**SAVJET ZA REVIZIJU PLANSKIH DOKUMENATA**

**IZVJEŠTAJ  
O REVIZIJI NACRTA IZMJENA I DOPUNE DRŽAVNE STUDIJE LOKACIJE  
"DIO SEKTORA 22 I SEKTOR 23" OPŠTINA TIVAT**

**IZMJENE I DOPUNE DRŽAVNE STUDIJE LOKACIJE  
"DIO SEKTORA 22 I SEKTOR 23" OPŠTINA TIVAT**

**NACRT PLANA**

#### Situacioni plan iz Glavnog projekta:

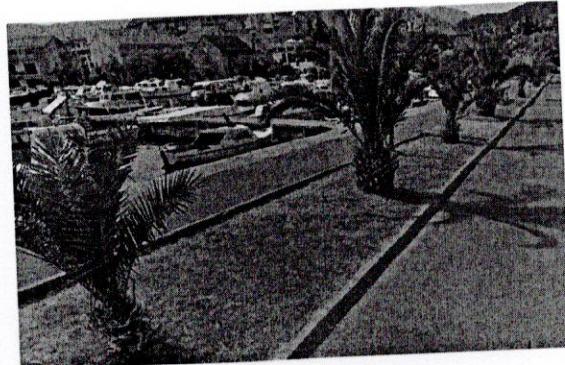
- **Zona A**, ponuđeno plansko rješenje obalnog šetalište sa rivom Pine (popločane javne površine) ukida šetalište i uvodi kolski saobraćaj (presjek 14-14). Pine su pješačka zona već dugi niz godina i vraćanje kolskog saobraćaja značilo bi vraćanje unazad i devalviranje ideje i dosadašnje planske prepostavke širenja pješačke zone u centru grada.

Za predmetnu lokaciju potrebno je preuzeti stvarno stanje na terenu, odnosno projektno arhitektonsko i pejzašno rješenje iz glavnog projekta Rekonstrukcije gradske rive Pine, projektog studija „Synthesis“ doo Podgorica, a koje su realizovali investitori Javno preduzeće za upravljenje morskim dobrom CG i Opština Tivat.

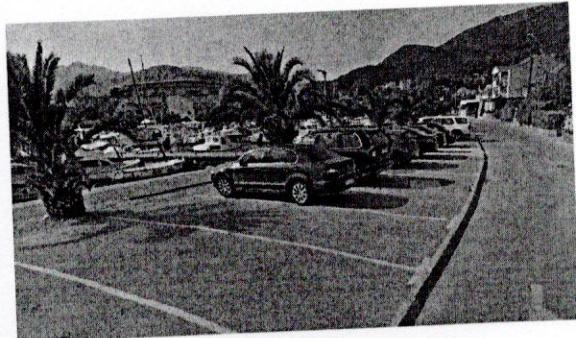
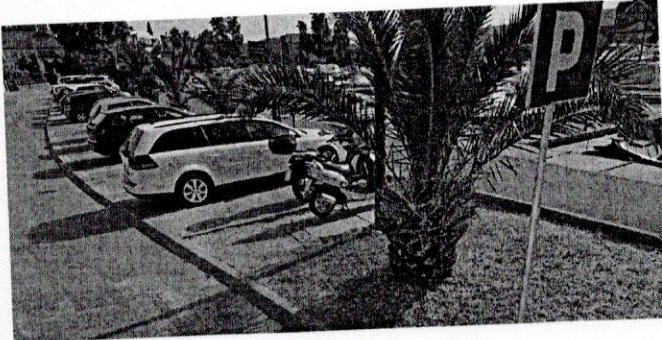
- Postojeći drvoređi palmi i oleandera duž istočne i sjeverne strane lučice Kalimanj neophodno je štititi. U Studiji zaštite kulturne baštine navodi se potreba čuvanja

predmetnih drvoreda i parkovski prostor u lučici Kalimanj (Mjere II – Zelene površine od izuzetnog značaja za ambijentalne vrijednosti predmetne lokacije). U grafičkom prilogu preko cijelog drvoreda oleandera i palmi ucrtan je trotoar. Potrebno je **preuzeti stvarno stanje sa terena i ucrtati drvorede**, koji se jasno vide na topografsko katastarskoj podlozi.

- Duž predmetnog drvoreda, na terenu je uređeni parking prostor, koji je ovim planskim rješenjem ukinut. Također nije ucrtan ni postojeći parking prostor na suprotnoj, zapadnoj strani lučice, duž Ribarske ulice. S obzirom da su ovo jedini parking prostori ne samo za lučicu Kalimanj, nego i za objekte u kontakt zoni, a planskim rješenjem u ovoj zoni nije obrađen mirujući saobraćaj, to je neophodno **zadržati postojeće parking prostore**.

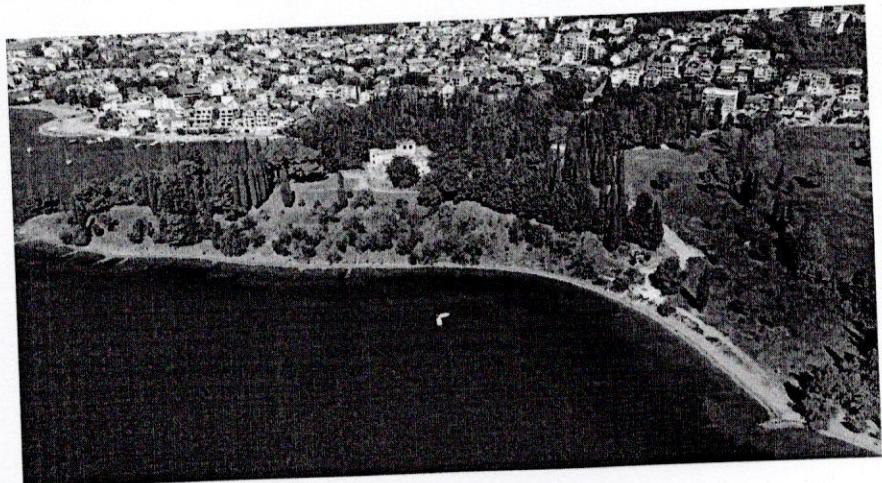
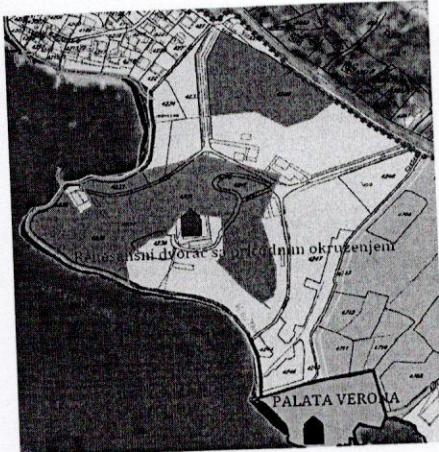
- Prema Pravilniku o bližem sadržaju i formi planskog dokumenta, kriterijumima namjene površina, elementima urbanističke regulacije i jedinstvenim grafičkim simbolima ("Službeni list Crne Gore", br. 024/10 i 033/14) ne može se izvršiti prenamjena površine hotela (T1) u nižu kategoriju. **Na UP 2 promjenjena je kategorija iz T1 u T2 i na UP 3a promjena iz T1 u MN.**

Prema SZKB na kompletnoj UP 2 trebaju se primjeniti Mjere I i Mjere II:  
Mjere I – Prostori sa prepoznatim kulturnim, istorijskim, ambijentalnim i pejzažnim vrijednostima.

Mjere II – Zelene površine od izuzetnog značaja za ambijentalne vrijednosti predmetne lokacije.

Bilo kakva gradnja oko renesansnog dvorca, prema moru ili u zaleđu, a građevinske linije dokazuju tu namjeru, potpuno bi degradirala prostor i sam objekat. Na osnovu navedenih Mjera i odredbi iz SZKB za UP 2, potencijalno kulturno dobro Renesansni dvorac sa prirodnim okruženjem treba predvidjeti mjere njegove restauracije uz određivanje namjene (T1) u svrhu njegove valorizacije, sa uređenjem parkovskih površina. Kako se na ovoj lokaciji mogu samo rekonstruisati postojeći objekti to je potrebno **korigovati građevinsku liniju i urbanističke parametre**.

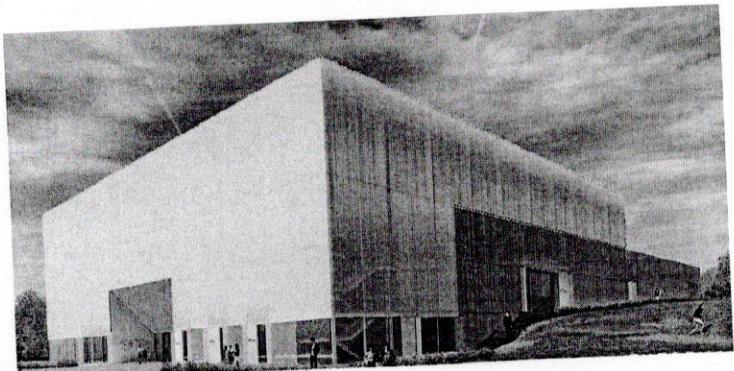
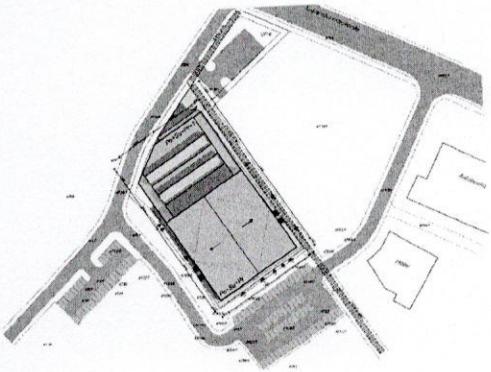
- Na UP 11 (T1) i UP 9 (T2) također nisu primjenjene Mjere I i Mjere II iz SZKB. Između ostalog u Studiji se navodi da treba predvidjeti valorizaciju nekadašnje fabrike opeka i glinenih proizvoda – Račica, tako što će se **očuvati zatečeni objekta sa svim arhitektonskim karakteristikama**. Okolni prostor Račice planirati u skladu sa arhitektonskim karakteristikama **industrijske arhitekture**, uz prezentaciju Račice i njezine uloge u razvoju grada. S obzirom da plansko rješenje predviđa samo postavljanje spomen obilježja (u vidu spomenika ili memorijalne ploče) to ga je **potrebno korigovati**.

Prema Pravilniku na objekat je ispravno stavljen simbol Industrijske arhitekture (fabrike, luke, brodogradilišta) što se apsolutno uklapa sa namjenom okolnih objekata i njihovih sadržaja, a ujedno će podići atraktivnost budućeg hotela.
